*Objet : Avis de la LPO Anjou sur l'Etude d'Impact du projet éolien de
Ferme éolienne d'Armaillé,
Enquête publique complémentaire arrêté DIDD-2023-n°33 du 8 février 2023
Remise par voie électronique le 17 mars 2023*

Angers, le 17 mars 2023

Figure 4 : zones d'incidences potentielles pour l'avifaune dans les Pays de la Loire liées à l'implantation d'éoliennes terrestres

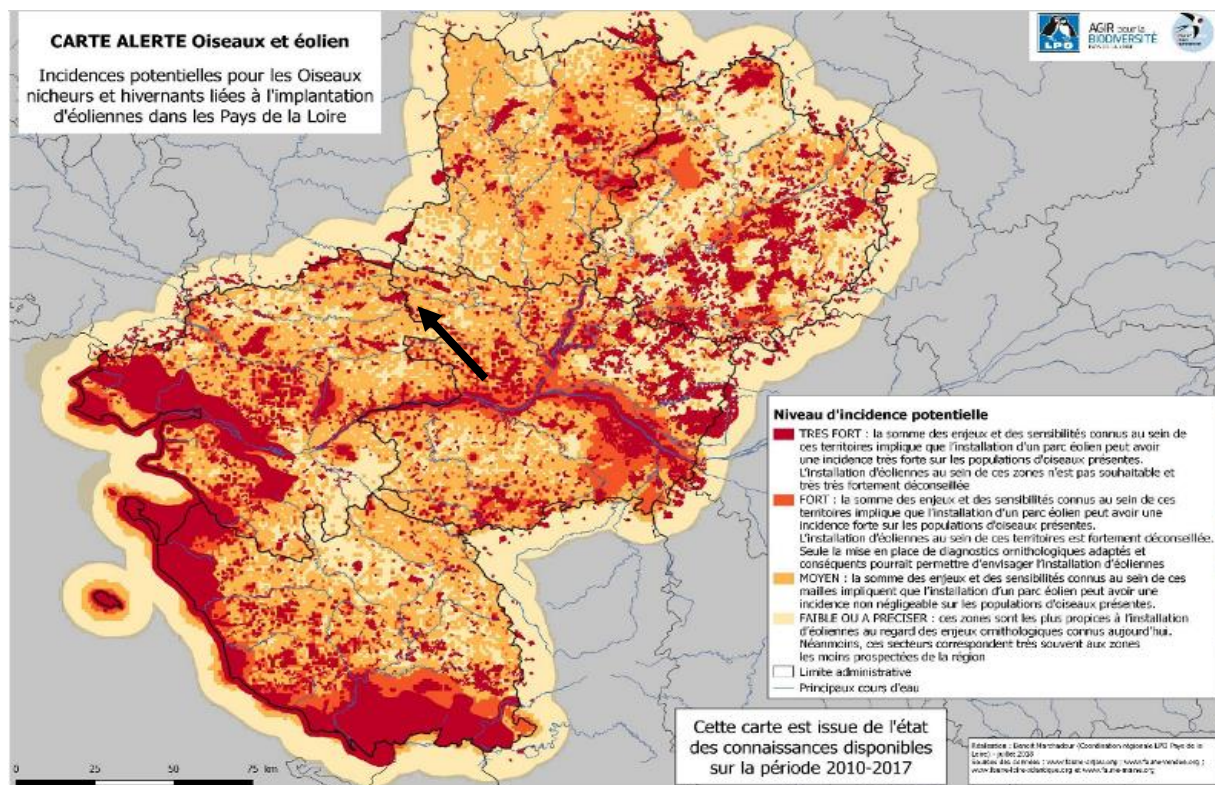
S'agissant d'un **secteur identifié dans les cartes régionales d'alerte** (site de la DREAL³, cf. carte suivante) comme à l'interface entre une **zone à très fort enjeu** (boisements, étangs) et à enjeu moyen (zones de bocage), **la qualité de l'étude aurait donc dû être élevée. Il n'en est rien.**

On retiendra pourtant la **présence d'habitats riches et favorables aux chauves-souris et aux oiseaux** : des boisements à proximité, des étangs attractifs pour les espèces sensibles (pipistrelles, noctules...), un bocage globalement encore présent et structuré ; l'ensemble constituant une trame d'habitats particulièrement attractifs et fonctionnels,
